旧タイプと新タイプのフシックの違いについて

新フシック

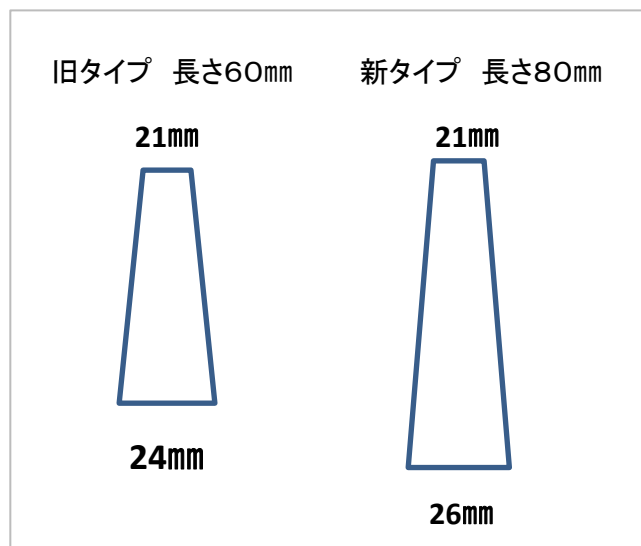
①長さが 80mmになります

(旧 60mm)

②細い部分が直径21mmの場合、

太い部分が直径26mmになります。

(旧 細い部分21mmだったら太い部分24mm)

③旧タイプの規格サイズは、在庫が無くなり次第終了になります

④新タイプは 5mm 7mm 9mm ……31mmまで 奇数単位での販売になります
